Antwoord van het college op de vragen van de raadsleden mevrouw Klokkenburg-Reedeker en de heer Groenewold, luidend: 'Gemeente negeert uitspraak Raad van State bij plaatsing ORAC's'

BEANTWOORDING SCHRIFTELIJKE VRAGEN**Ons kenmerk**

DSB/10372568
RIS312795

Afbeeldingen bij vraag 5: in 2021 verwijderde locatie 08-16A (boven), beoogde nieuwe locatie 08-16B (onder)

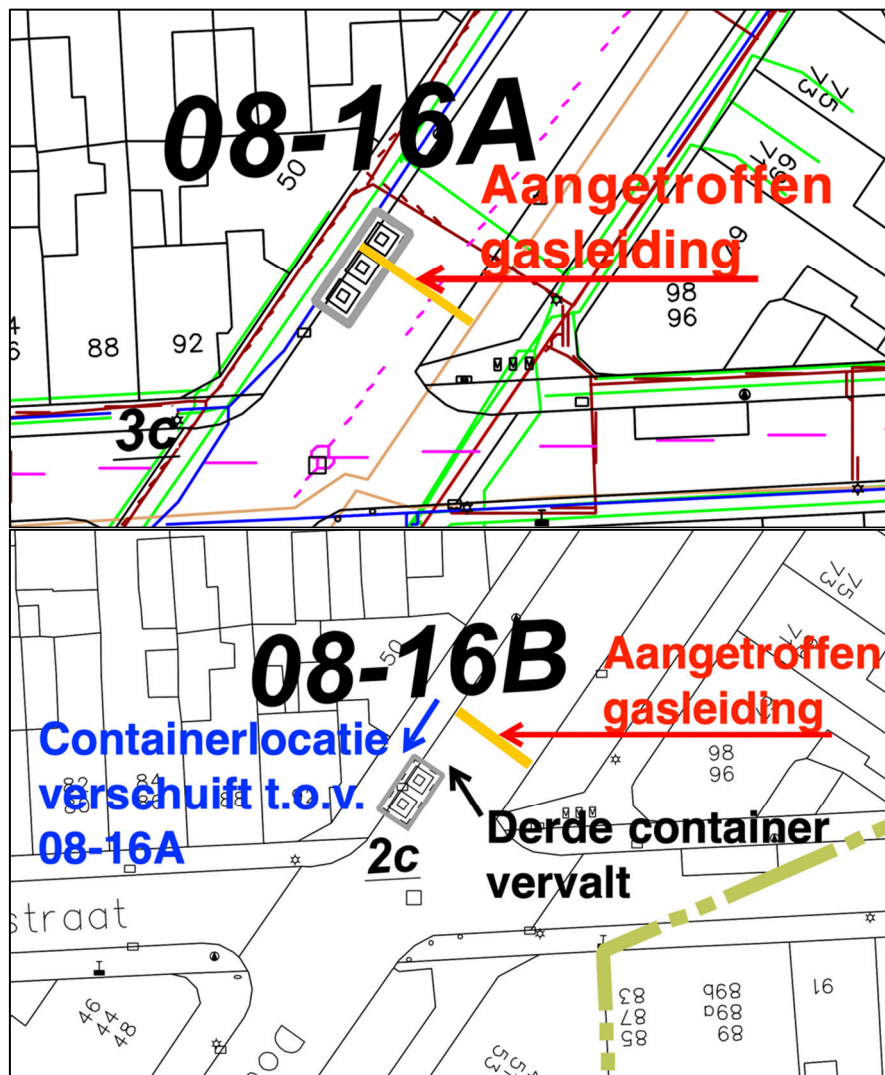
5. Kan het college bevestigen dat binnen 50 centimeter van de beoogde locatie een gasleiding loopt? Zo nee, kan het college dit onderbouwen met een kaart?

De genoemde gasleiding werd aangetroffen bij de plaatsing van de inmiddels verwijderde locatie. Door het laten vervallen van één container en de verplaatsing van locatie 08-16B ten opzichte van locatie 08-16A richting de hoek met de Jan van Houtstraat is de afstand tot de aangetroffen gasleiding ruim meer dan twee meter.

Afbeelding bij vraag 8: Kabels en leidingen in Douzastraat en Jan van Houtstraat. De lichtbruine lijnen zijn gasleidingen.

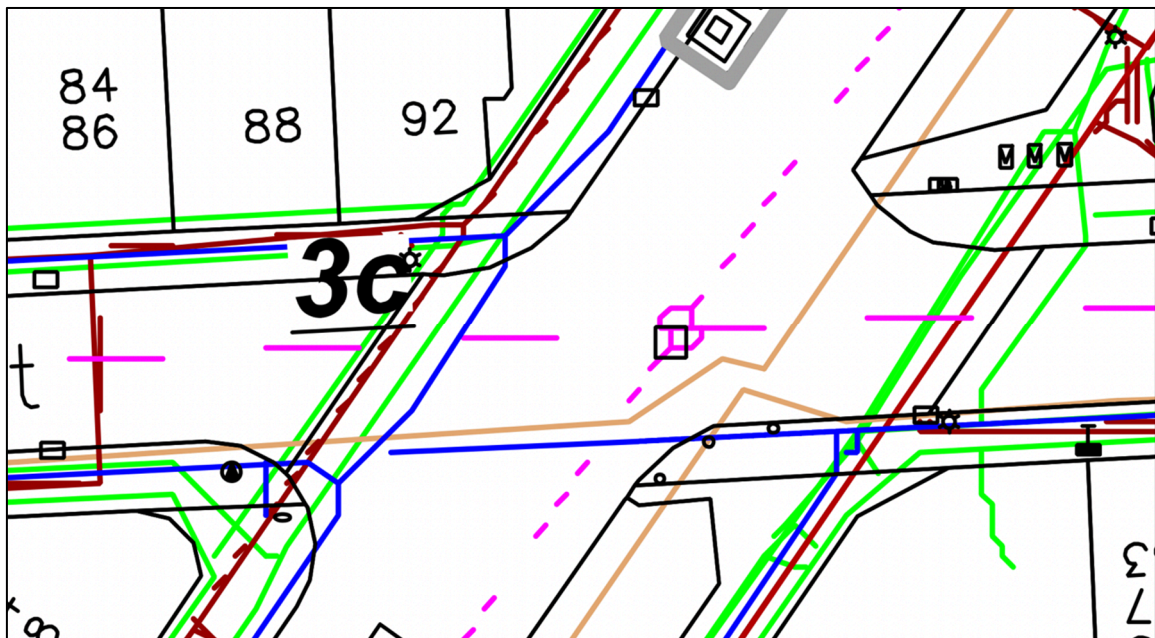
8. *Kan het college door middel van een kaart of tekening aantonen dat onder deze parkeerplek een gasleiding loopt?*

Zie de onderstaande afbeelding. In de Douzastraat loopt onder de parkeerplekken tegenover de beoogde locatie een gasleiding.
